Mission régionale d'autorité environnementale

**Avis délibéré sur le projet  
de réaménagement de l'aérodrome  
des SABLES-D'OLONNE (85)**

N°MRAe PDL-2023-7268

Localisation (en bleu) de la composante centrale photovoltaïque au sol (illustration extraite du dossier)

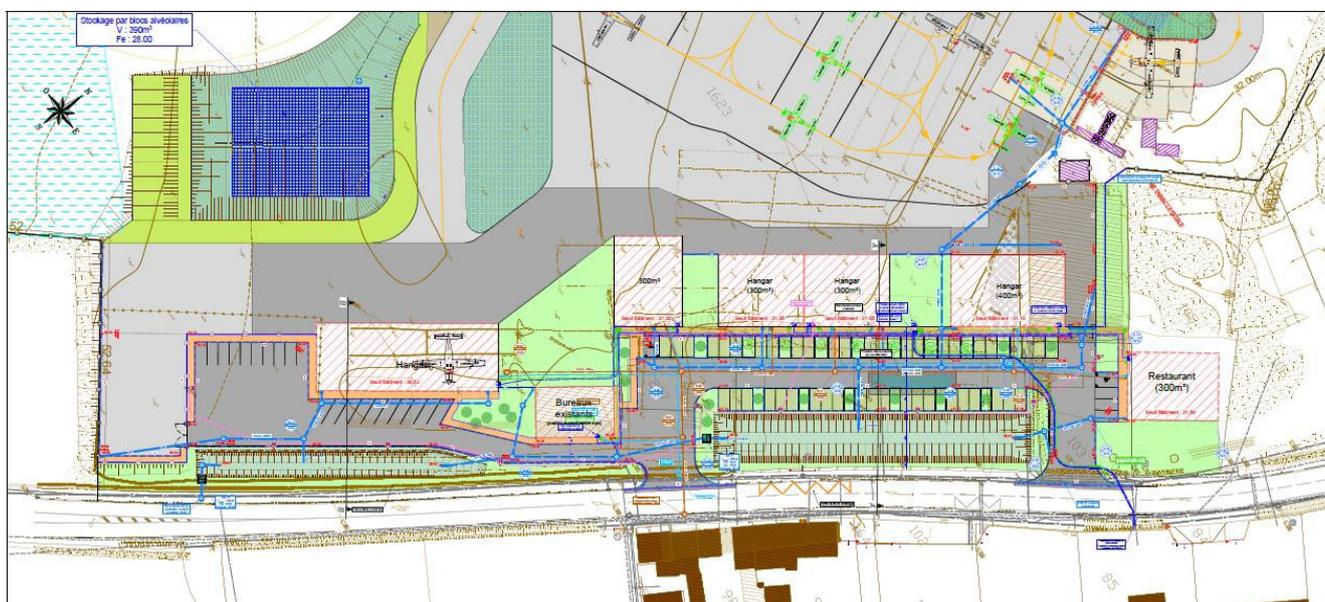
La MRAe observe que l'implantation d'une centrale photovoltaïque d'une puissance nominale de 8 MWc dans la partie nord de l'emprise aéroportuaire est évoquée ponctuellement dans l'étude d'impact sans être reprise dans la demande de permis d'aménager ou dans le dossier d'autorisation environnementale.

– « *Suivant la logique des articles L.122-1 et L.122-1-1 III du code de l'environnement, l'étude d'impact doit traiter de l'ensemble des composantes et incidences d'un projet, y compris en cas de phasage des opérations et d'autorisations échelonnées. Notamment, le plan climat air énergie territorial (PCAET) en cours d'élaboration et le contrat territorial de transition écologique (CRTE) signé le 9 juillet 2021 prévoient l'examen d'une centrale solaire au sol sur l'emprise foncière de l'aérodrome. L'optimisation des structures aéronautiques semble dès lors s'inscrire dans un projet plus global de recomposition de l'occupation de l'aérodrome. L'étude d'impact devrait dans ce cadre intégrer la composante « centrale solaire au sol » du projet ;*

Ainsi, le fait de projeter une centrale photovoltaïque sur ce que le dossier désigne comme « des parcelles inutilisées », alors qu'il s'agit précisément de parcelles faisant l'objet de mesures d'évitement et d'accompagnement du fait des enjeux biologiques élevés identifiés, incluant la présence de plusieurs espèces protégées et habitats d'espèces protégées, entre en contradiction avec l'annonce de leur préservation. Or, l'étude d'impact ne prévoit pas de demande de dérogation à l'interdiction d'atteinte aux espèces protégées et à leurs habitats. Concernant le volet aéroportuaire du dossier, la mention de la « destruction d'une moyenne partie d'habitat » (sic) de plusieurs espèces protégées, pondérée selon le dossier par l'existence « d'habitats de

***La MRAe recommande d'évaluer les marges d'optimisation du projet pour l'atteinte de l'objectif de neutralité carbone, indépendamment de l'éventualité d'un parc photovoltaïque au sol.***
